【対策検討メンバー】

- ・教育委員会、小学校
- ・湖東土木事務所道路計画課
- ・彦根市道路河川課、交通対策課
- ・彦根警察署

通学路要対策箇所図(城東小学校)

通学路要対策箇所図(佐和山小学校)

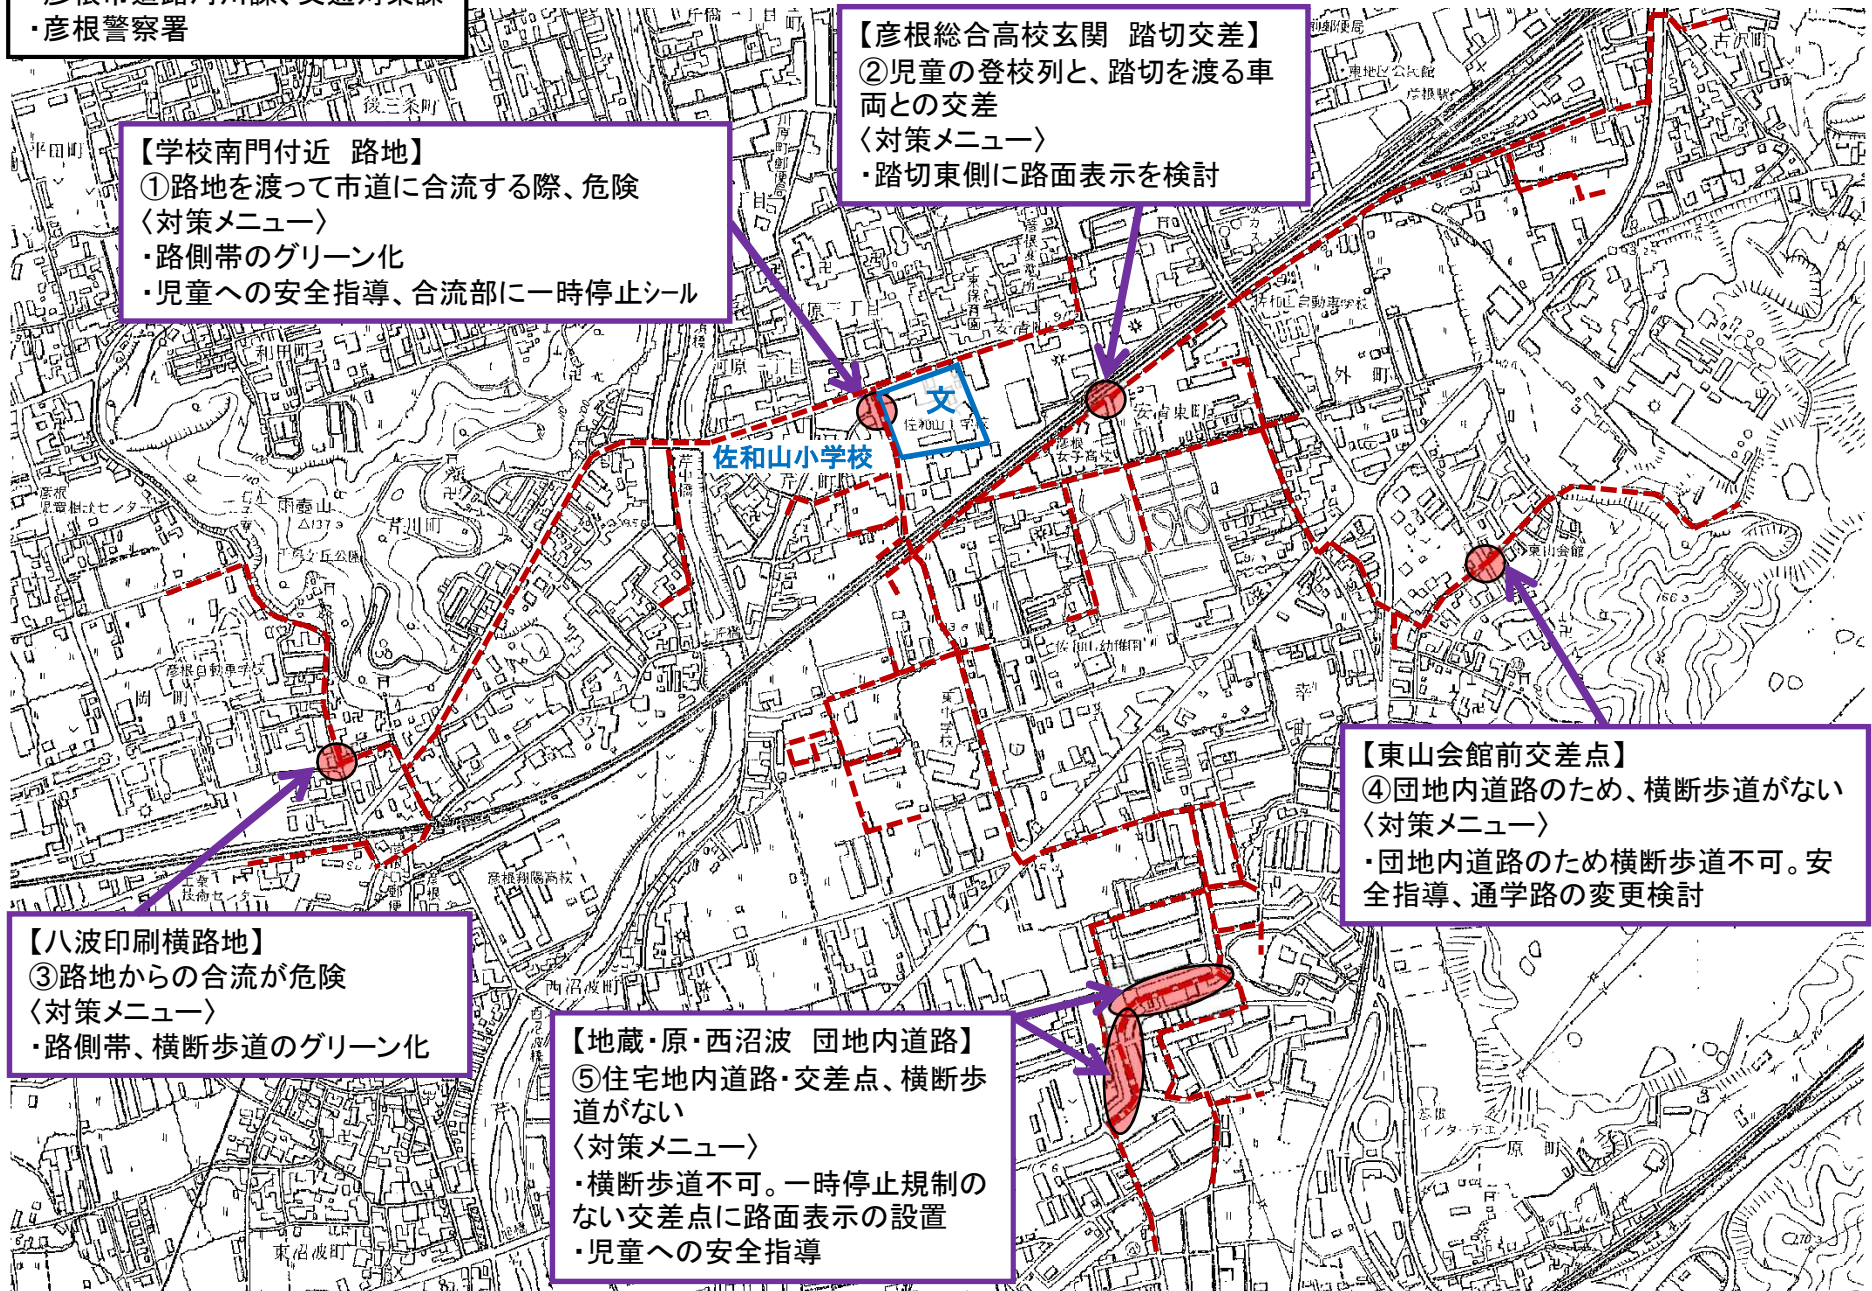
①路地を渡って市道に合流する際、危険

②児童の登校列と、踏切を渡る車両との交差

③路地からの合流が危険

⑤住宅地内道路・交差点、横断歩道がない

④団地内道路のため、横断歩道がない

- ・路側帯のグリーン化
- ・児童への安全指導、合流部に一時停止シール

- ・踏切東側に路面表示を検討

- ・路側帯、横断歩道のグリーン化

- ・横断歩道不可。一時停止規制のない交差点に路面表示の設置
- ・児童への安全指導

- ・団地内道路のため横断歩道不可。安全指導、通学路の変更検討

通学路要対策箇所図(旭森小学校)

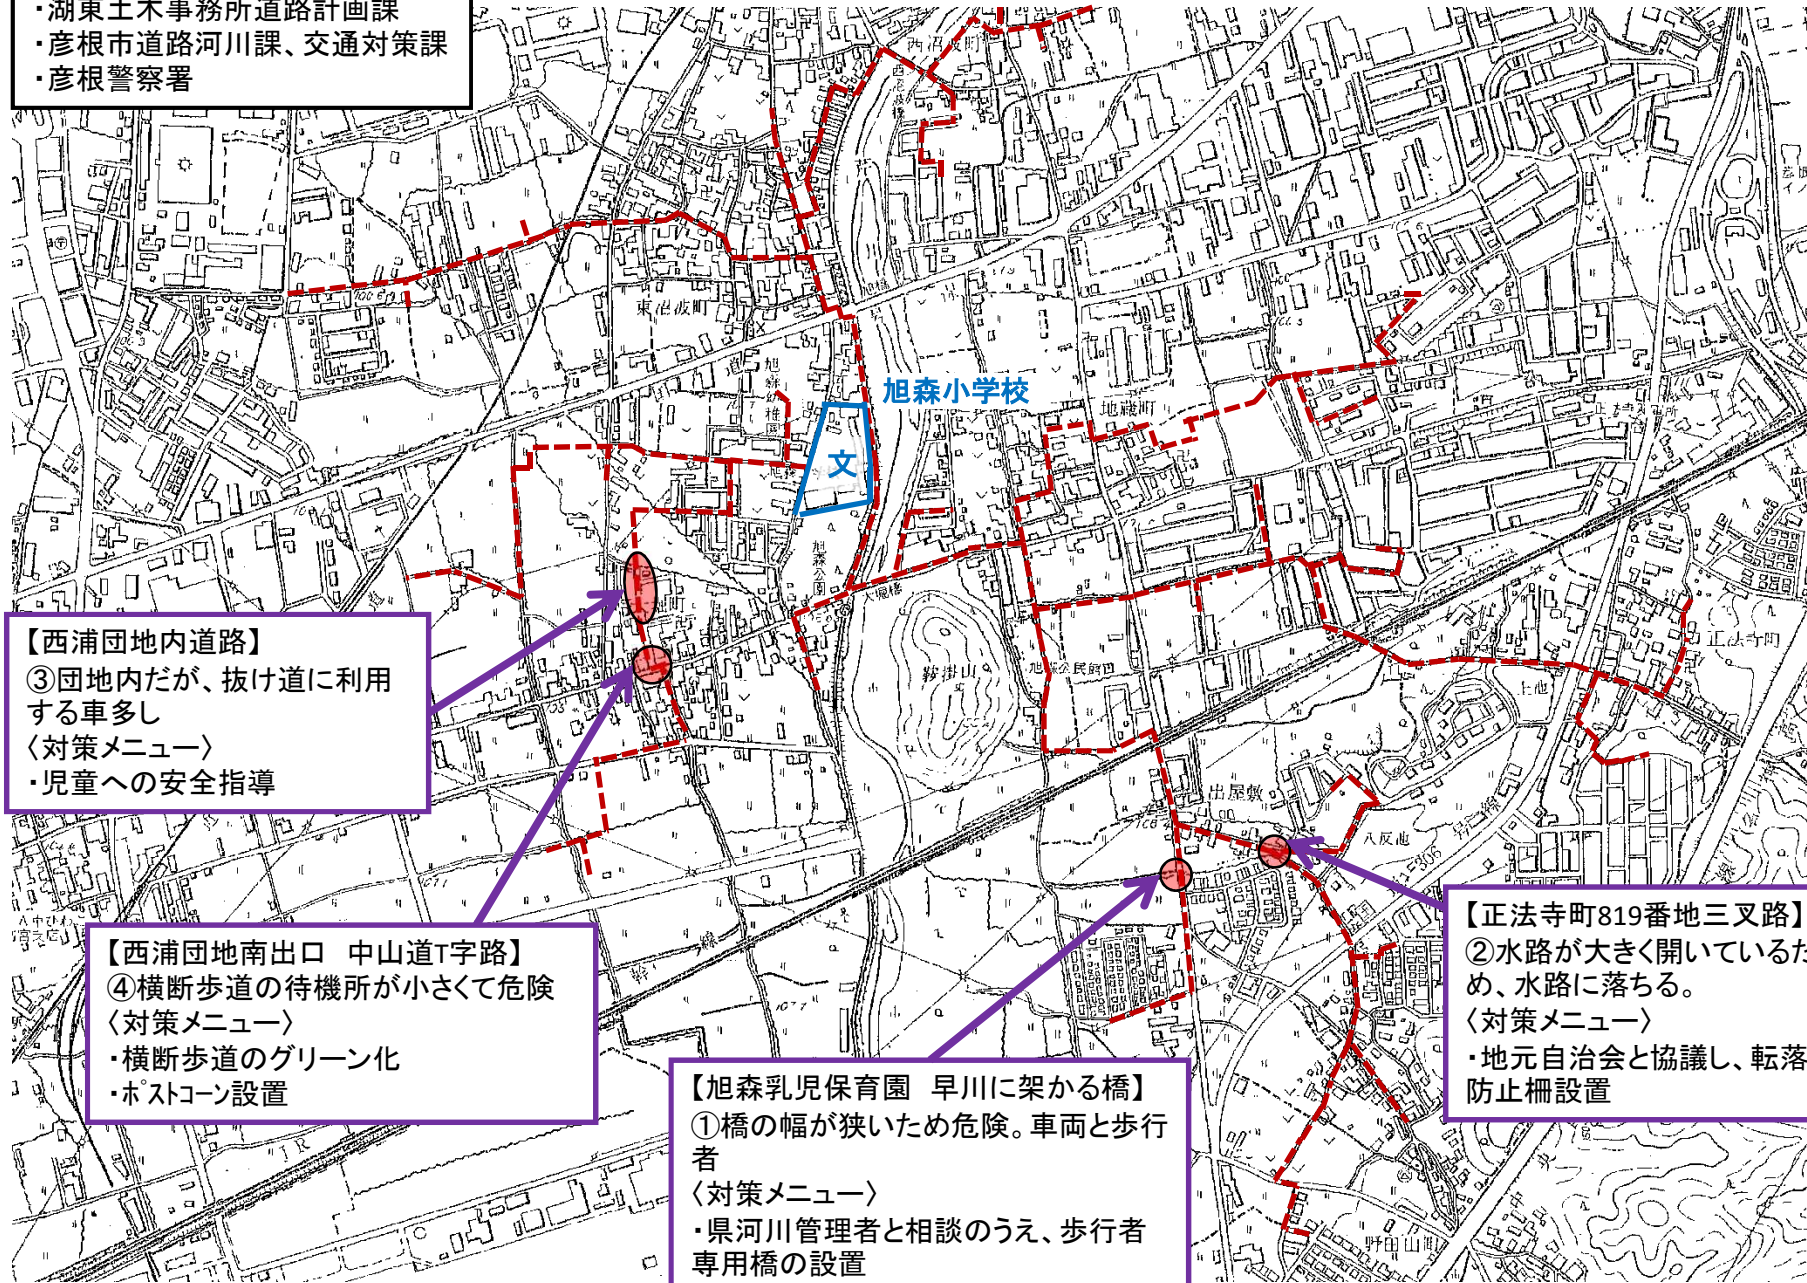
- ③団地内だが、抜け道に利用する車多し
- 〈対策メニュー〉
- ・児童への安全指導

- ④横断歩道の待機所が小さくて危険
- 〈対策メニュー〉
- ・横断歩道のグリーン化
- ・ホストコーン設置

- ①橋の幅が狭いため危険。車両と歩行者
- 〈対策メニュー〉
- ・県河川管理者と相談のうえ、歩行者専用橋の設置

通学路要対策箇所図(城陽小学校)

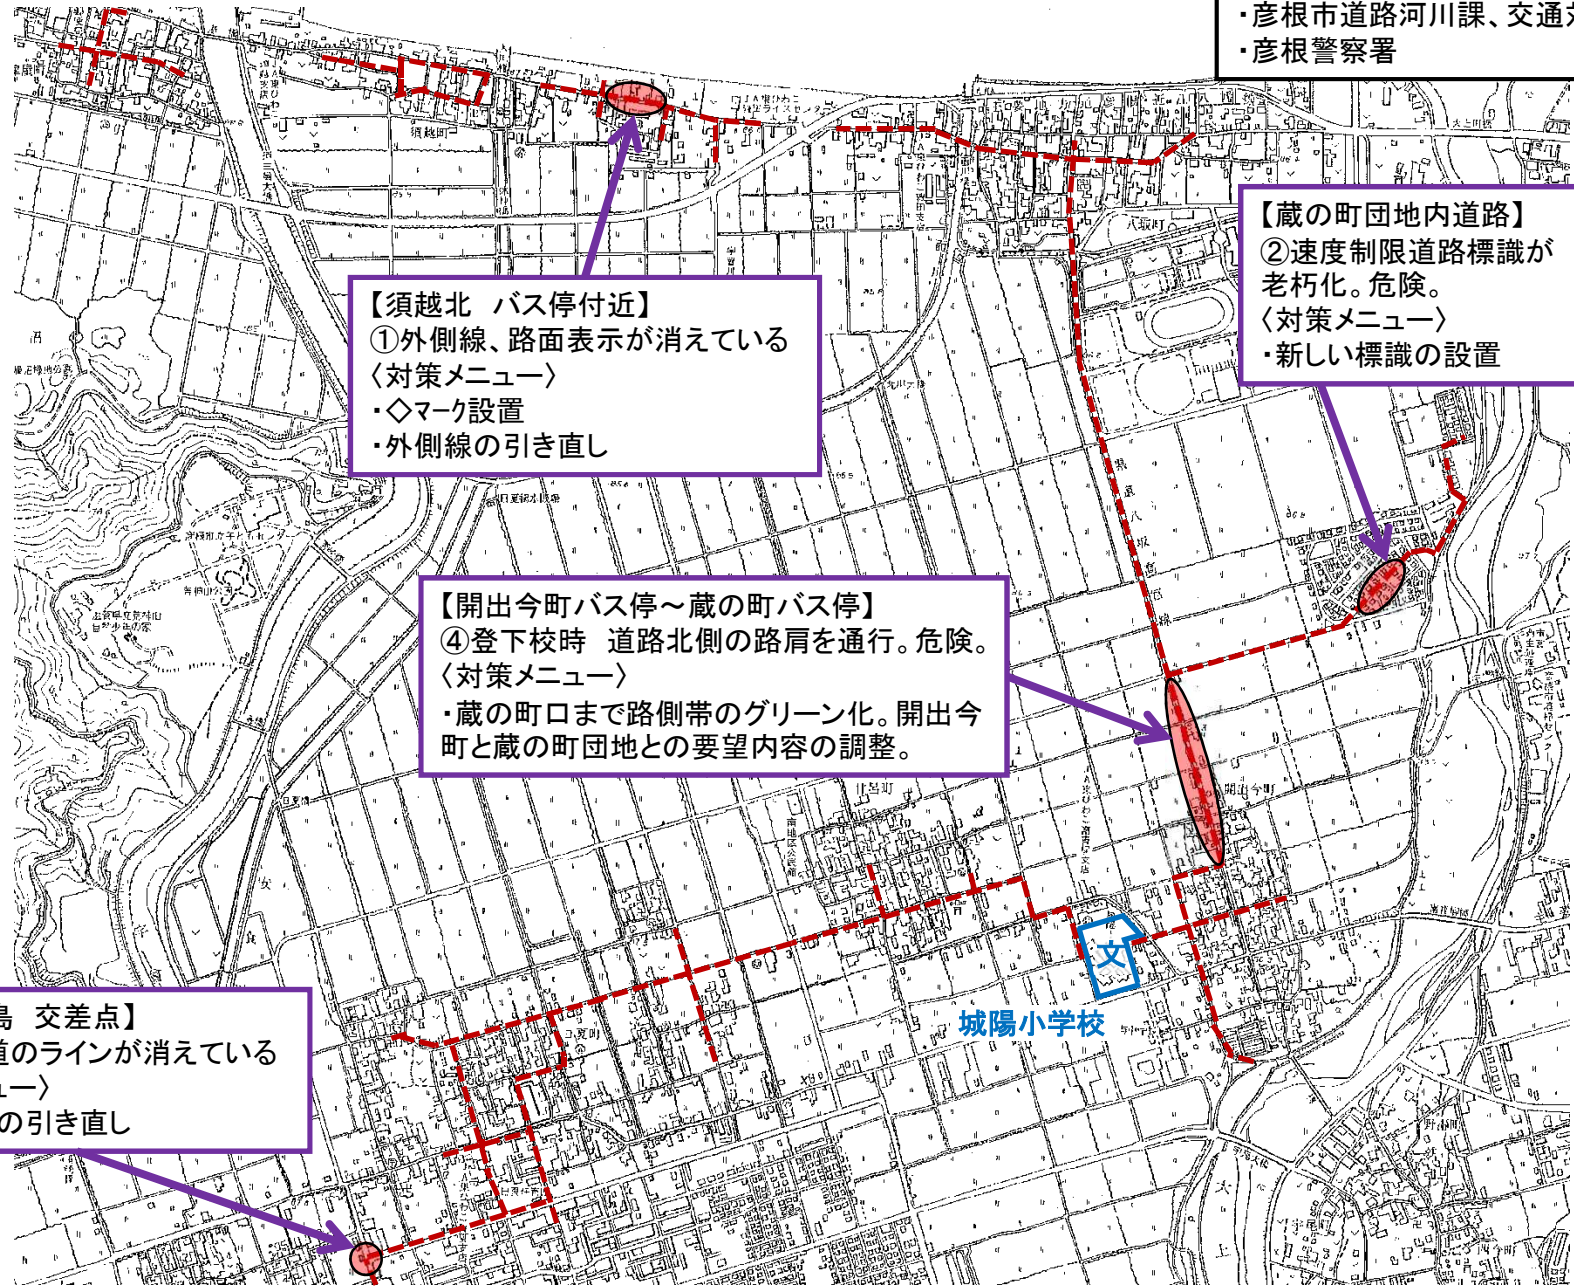
【須越北 バス停付近】
①外側線、路面表示が消えている
〈対策メニュー〉
・◇マーク設置
・外側線の引き直し

【葦の町団地内道路】
②速度制限道路標識が老朽化。危険。
〈対策メニュー〉
・新しい標識の設置

【開出今町バス停～葦の町バス停】
④登下校時 道路北側の路肩を通行。危険。
〈対策メニュー〉
・葦の町口まで路側帯のグリーン化。開出今町と葦の町団地との要望内容の調整。

【日夏町 島 交差点】
③横断歩道のラインが消えている
〈対策メニュー〉
・横断歩道の引き直し

通学路要対策箇所図(若葉小学校)

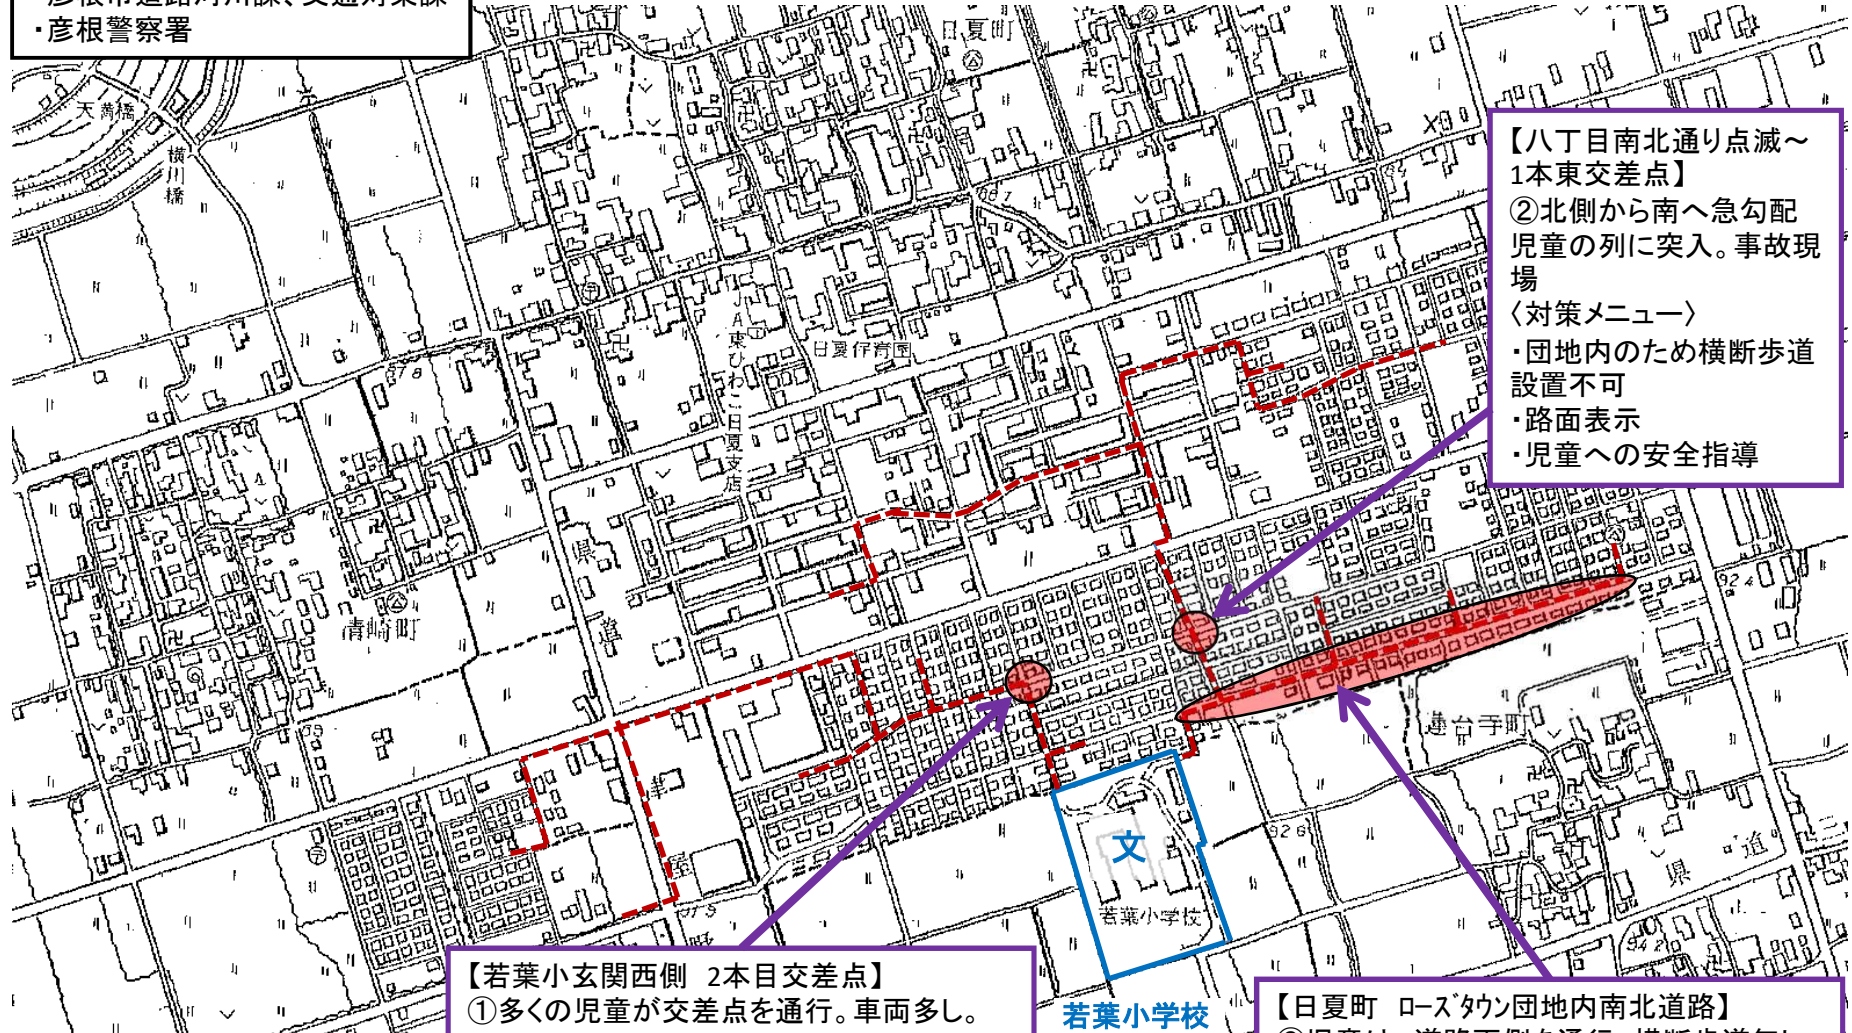
【八丁目南北通り点滅～1本東交差点】
②北側から南へ急勾配
児童の列に突入。事故現場
〈対策メニュー〉
・団地内のため横断歩道設置不可
・路面表示
・児童への安全指導

【若葉小玄関西側 2本目交差点】
①多くの児童が交差点を通行。車両多し。
〈対策メニュー〉
・団地内のため横断歩道設置不可。
・路面表示「交差点注意」設置、ドットライン設置
・児童への安全指導

【日夏町 ロースタウン団地内南北道路】
③児童は、道路両側を通行 横断歩道無し
〈対策メニュー〉
・外側線の引き直しにより、路肩の確保

通学路要対策箇所図(金城小学校)

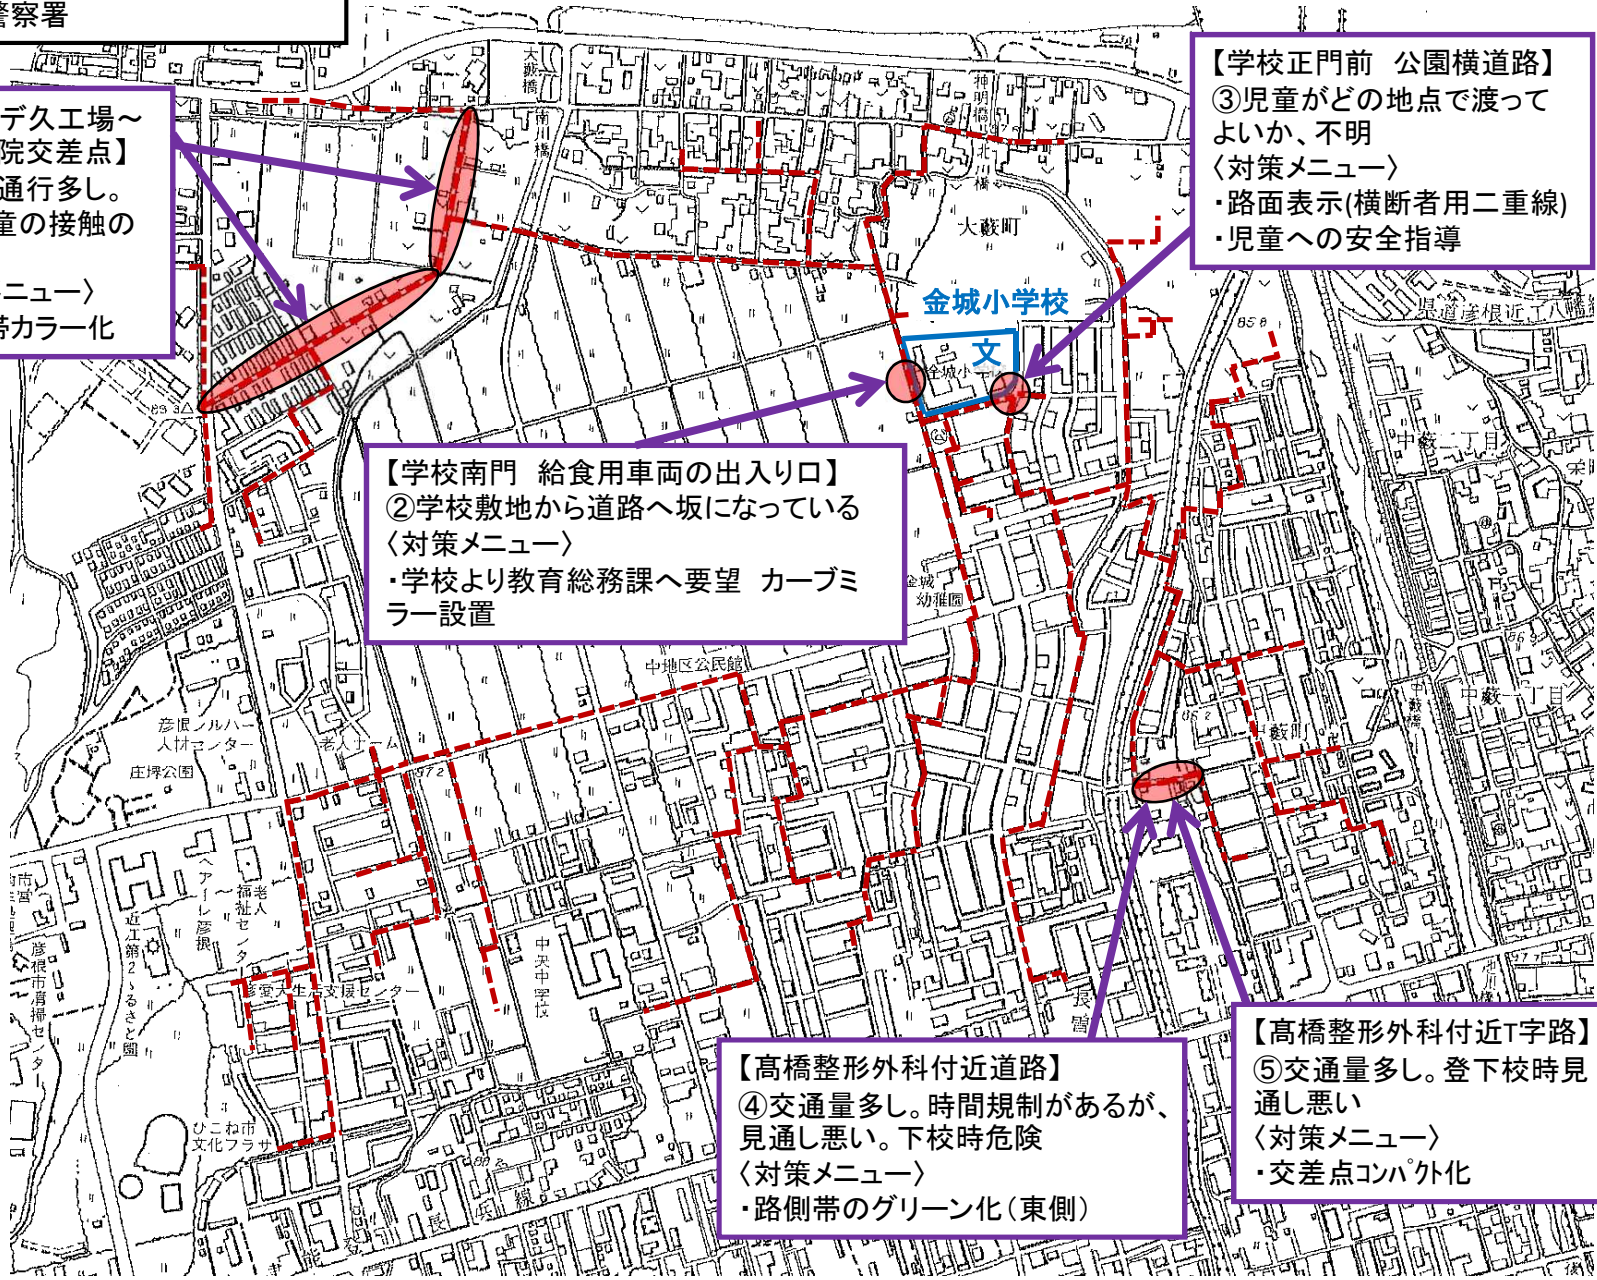
- ①車両通行多し。車と児童の接触の可能性
- 〈対策メニュー〉
- ・路側帯カラー化

- ③児童がどの地点で渡ってよいか、不明
- 〈対策メニュー〉
- ・路面表示(横断者用二重線)
- ・児童への安全指導

- ②学校敷地から道路へ坂になっている
- 〈対策メニュー〉
- ・学校より教育総務課へ要望 カーブミラー設置

- ④交通量多し。時間規制があるが、見通し悪い。下校時危険
- 〈対策メニュー〉
- ・路側帯のグリーン化(東側)

- ⑤交通量多し。登下校時見通し悪い
- 〈対策メニュー〉
- ・交差点コンパクト化
